Estudio de Impacto Ambiental

“PH SERENA”

Respuesta a la Nota

DRPM-217-2025

Imagen 1. Ruta del traslado del material, desde el área del proyecto a Cerro Patacón

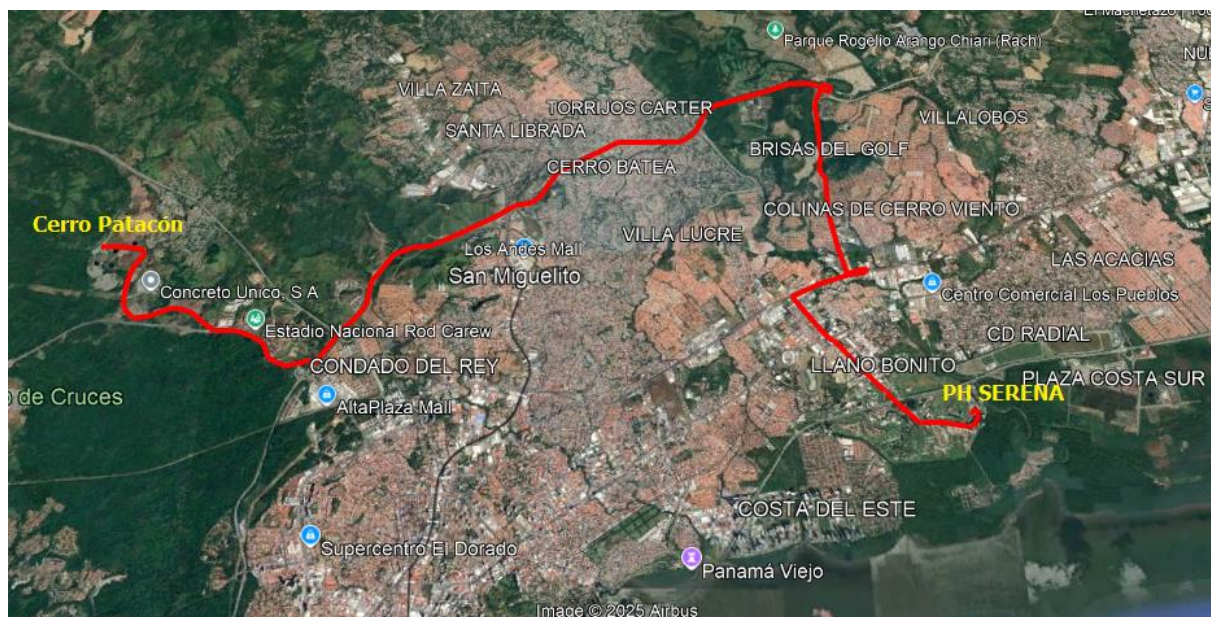
- e) De requerir traslado de material terreo sobrante deberá indicar el volumen de material, ruta de traslado y sitio de disposición autorizado (presentar herramienta de gestión ambiental y/o documentación de aceptación de material)

Respuesta: El volumen de material a extraer es de 4,588 m³. El sitio de disposición del material será el relleno de Cerro Patacón, por lo que, en el Informe de Seguimiento del EsIA se presentará la constancia/recibo por la entrega del material.

Para el traslado del material, hasta el sitio de disposición, se considera utilizar las vías públicas (vía Corredor Norte). Se usarán camiones volquetes de 20 yd³, en horario de 9:00 a.m. hasta las 3:30 p.m., de manera que no se usen las vías en horas pico del tráfico. Se propone utilizar una flota de camiones compuesta entre 4 a 8 camiones.

A continuación, se incluye una imagen con la ruta de traslado.
